额济纳旗20MW分散式风电项目竣工环境保护
验收报告表
(生态类)

额济纳旗20MW分散式风电项目竣工环境保护验收报告修改说明

图 2-4 项目与生态保护红线位置关系图

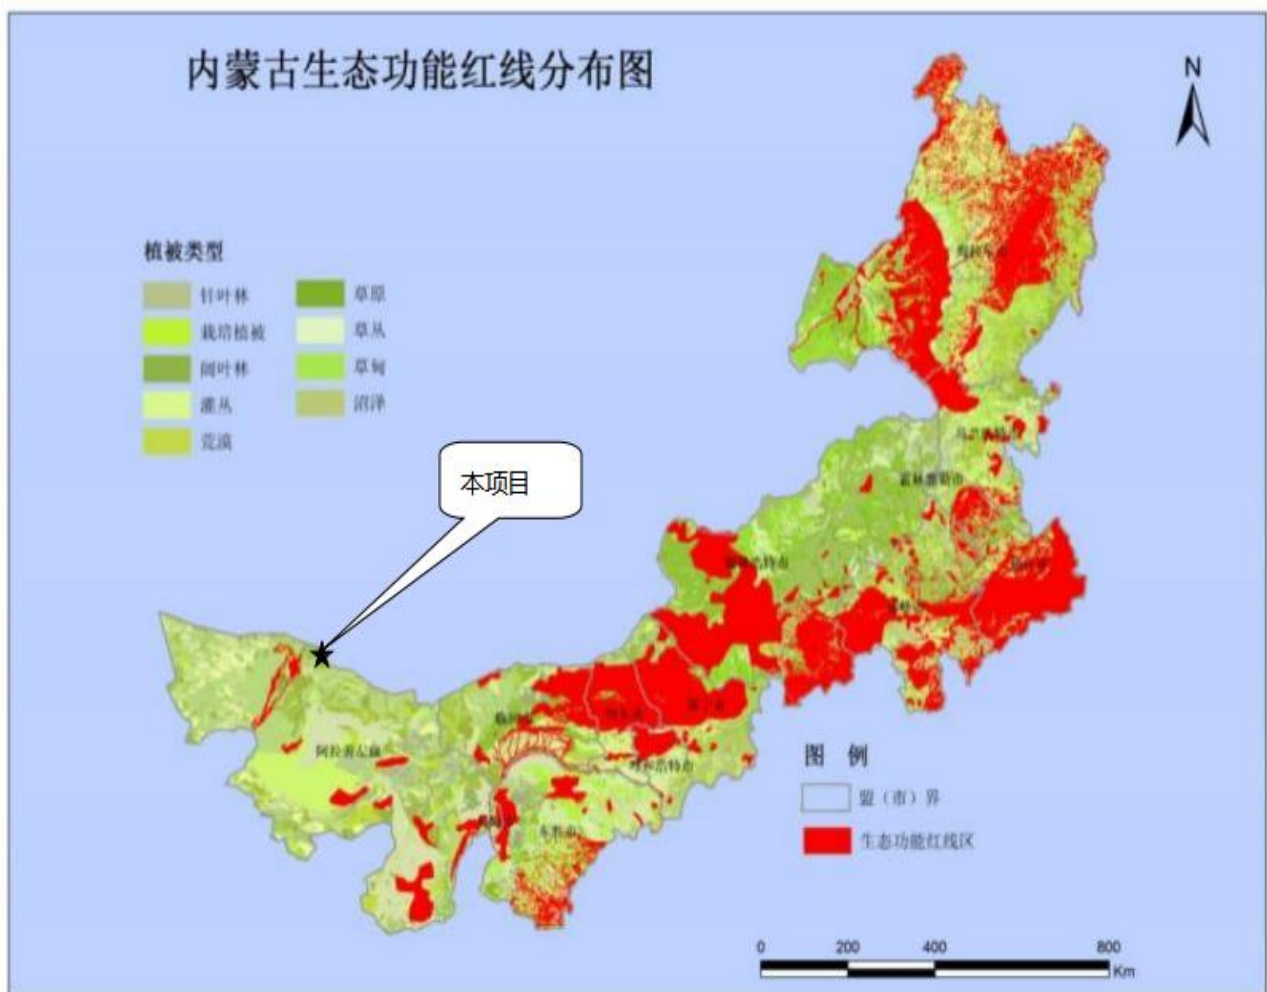
<p>4</p>	<p>验收监测期间项目实际生产负荷仅 21%（设计产能 20MW，实际产能 4.2MW），低于满负荷运行状态，未说明低负荷监测结果对满负荷工况的代表性，可能导致噪声影响评价不准确。需要补充说明。</p>	<p>主要噪声源设备为风机，风机运转产生的噪声，通过选用低噪声设备，控制风机高度（风机轮毂高度为110m），对风机进行合理布置等基础减震措施；风机的噪声源只要风机正常开机，噪声源不会随着负荷的高低有所变化。因此低负荷运行不影响噪声评价</p>	<p>P25</p>
<p>5</p>	<p>虽然额济纳旗20MW分散式风电项目在生态保护红线区外，但鉴于项目距离较近，建议在报告中标绘出项目与生态保护红线的位置关系图，并分析项目运营对红线区可能产生的潜在影响程度，同时说明已采取或计划采取何种措施来减缓这些影响。</p>	<p>已补充生态保护红线符合性分析见2.3章节；补充了项目与生态保护红线位置关系图，见图2-4</p>	<p>P12</p>
<p>6</p>	<p>完善验收结论：在最终的验收结论中，必须增加对生态保护措施落实情况及效果的专项结论。即使项目不涉及生态敏感区，也应对生态影响状况给出明确结论。</p>	<p>验收结论中8.2.5章节已补充了项目对生态环境的影响</p>	<p>P43</p>

综上所述本项目不在生态保护红线范围内，该项目符合生态保护红线要求。项目与生态保护红线位置关系图见图2-4。

表3-1 项目土地植被恢复照片

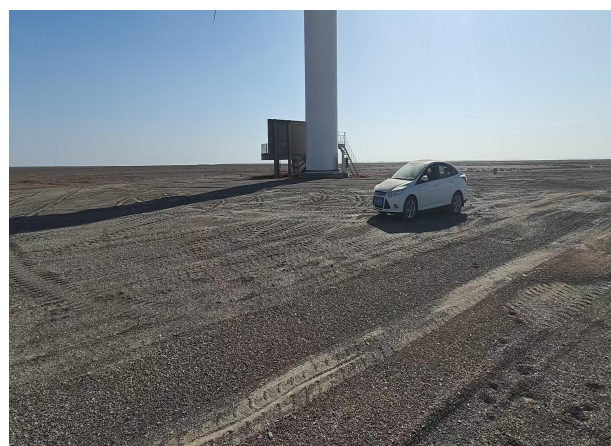
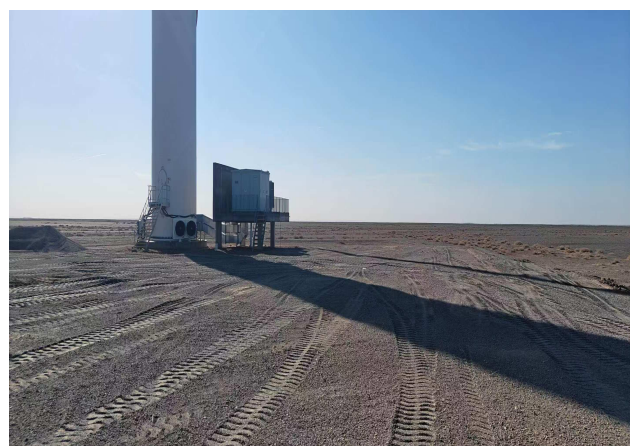
序号	评审意见	修改内容	索引
1	额济纳旗20MW分散式风电项目环评要求施工期临时用地撒播“耐干旱、多年生草籽”进行植被恢复,但验收报告仅提及“撒播草种”,未明确草种类型、撒播面积、实施时间等,具体采取了哪些生态保护与恢复措施(如植被恢复、动物保护措施等),并客观评价其实际落实效果无法验证生态恢复措施的有效性。建议 补充 植被恢复相关资料。	已补充施工期、运营期生态环境保护措施,见3.1、3.2、8.2.5章节描述;补充了草种类型沙蒿、梭梭、补充了撒播面积;补充了土地植被恢复照片,见表3-1;因该项目地块施工前整体荒漠植被稀疏,施工后撒播沙蒿、梭梭目前效果不明显,待后期2026年春季(4月)开展1次植被生长情况查看;若遇极干旱天气,补充浇水1-2次,同时加强厂区周边环境管理,在划定范围内进行活动,不对厂区外环境进行扰动。	P26-P29、P43
2	附件六防渗材料质量报告未体现防渗材料是否满足“ $K \leq 1.0 \times 10^{-7} \text{cm/s}$ ”要求。需要补充。	建设单位重新提供了较全面的防渗材料质量报告,根据检测项目10项内容判断,防渗材料满足 $K \leq 1.0 \times 10^{-7} \text{cm/s}$	P54
3	环评中“五、主要生态环境保护措施其他要求:4.运行期环境管理要求,(5)协调配合上级环保主管部门所进行的环境调查,生态调查等活动,编制突发环境事件应急预案”,但验收报告中编制了《生产安全事故应急预案》。 补充 修订《突发环境事件应急预案》,明确环境风险防控相关内容(如废油泄漏、火灾次生环境影响等)。	企业突发环境事件应急预案编制工作已完成,备案表见附件7	P63

①对植物的保护措施：临时施工便道剥离表土全部回用至便道区域；播撒沙蒿、梭梭种子共50kg，覆盖面积3800m²。风机基础临时堆土区地形平整；撒播沙蒿，覆盖面积1200m²。开关站剥离表土全部回用至开关站周边绿化区，绿化区种植沙棘、沙蒿，绿化面积600m²。项目土地植被恢复照片见表3-1。

后续管护计划：2026年春季（4月）开展1次植被生长情况复查；若遇极干旱天气，补充浇水1-2次，同时加强厂区周边环境管理，在划定范围内进行活动，不对厂区外环境进行扰动。
